1.1 CONCEPTO TÉCNICO No. CT:	**6855**
1.2 ÁREA:	Técnica y de Gestión
1.3 COORDINACIÓN:	Investigación y Desarrollo
1.4 REFERENCIA CRUZADA RADICADO FOPAE:	2013ER2767
1.5 RESPUESTA OFICIAL No.	**RO-62318**

2.1 SOLICITANTE:	CURADURÍA URBANA No. 3
2.2 PROYECTO:	Calle 71 Sur No 12A-32 Este
2.3 LOCALIDAD:	4. San Cristóbal
2.4 UPZ:	51. Los Libertadores
2.5 BARRIO O SECTOR CATASTRAL:	Juan Rey
2.6 DIRECCIÓN:	Calle 71 Sur No 12A-32 Este
2.7 CHIP:	AAA0005JWFT
2.8 MANZANA CATASTRAL:	19
2.9 PREDIO CATASTRAL:	05
2.10 ÁREA (Ha):	0.1274(*)
2.11 FECHA DE VISITA: **FECHA DE EMISIÓN:**	Marzo 15 de 2013 Abril 12 de 2013

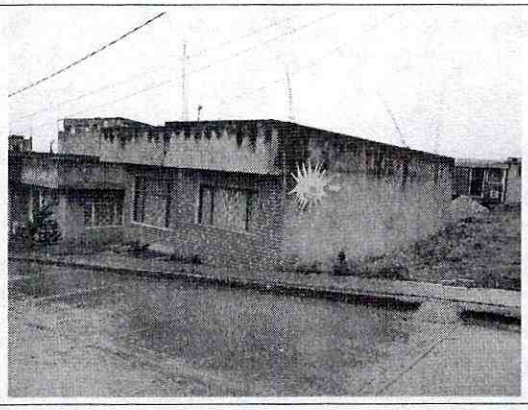
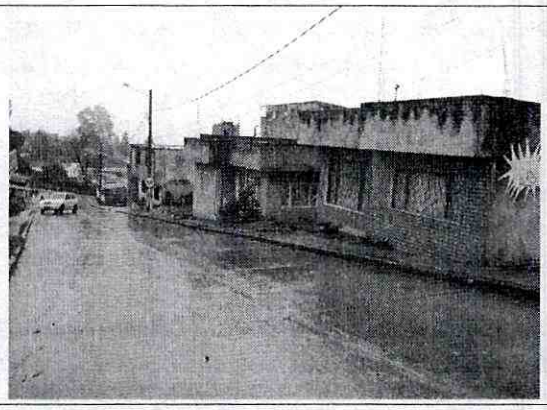
En el momento de la visita técnica al predio de la Calle 73A Sur No 12B-58 Este, en el barrio Juan Rey de la Localidad de San Cristóbal, se encontró una edificación de un nivel construida en mampostería simple (Fotografía No. 1). y no evidenciaba daños o patologías que permitan identificar o definir la presencia de procesos de inestabilidad geotécnica activos en el área del proyecto (Fotografía No. 2). A pesar de lo anterior, se advierte que cualquier intervención que se realice, debe tener en cuenta la presencia de la infraestructura aledaña, por lo que el responsable del proyecto debe garantizar en todo momento la estabilidad general del lote y su entorno.
